**NEUHAUSEN
AM RHEINFALL**

**Beantwortung der Kleinen Anfrage Nr. 2022/02 von Arnold Isliker (SVP) vom 24. April 2022
mit dem Titel: «Gestaltung der äusseren Zentralstrasse»**

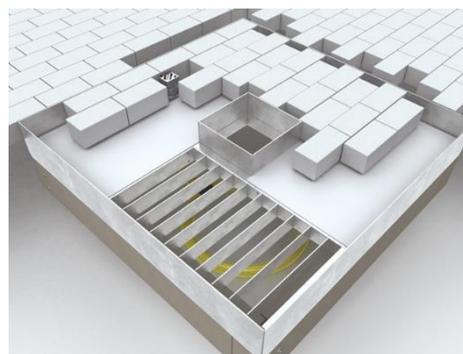
2. Wer hat die Baumgruben geplant und wie hoch sind deren Kosten? Bei einem grossen Teil der Bevölkerung hat dies nur Kopfschütteln ausgelöst (bei der Präsentation der Planung wurde ein anderer Typus vorgestellt).

An der gemeinderätlichen Kommissionsitzung «Neugestaltung äussere Zentralstrasse» wurde eine Unterflurbaumgrube «Stahlrahmen System Hagenbucher» mit einer kleinen Öffnung und einem Baumabstand von der Strasse von 50 cm, mit folgenden Details, vorgestellt:

Baumquartier aus Betonteilen, 1.0 m tief, auf Punktfundamenten, Grösse 2.00 x 3.00 m, Oberfläche asphaltiert, Baumöffnung 0.70 x 0.70 m, Abstand des Baumstammes zur Fahrbahnkante 0.5 m.

Zur Kostenevaluation wurden die Liefer- und Versetzungskosten der zu vergleichenden Lösungsvarianten gegenübergestellt. Der Aushub, das Auffüllen mit dem Substrat, der Weissanstrich, die Lüftungs- und Bewässerungsschläuche und das Beschichten der Elemente sind Kosten, welche bei jeder Varianten anfallen. Die Gesamtkosten für die oben beschriebene Variante der Baumgruben betragen Fr. 301'254.--.
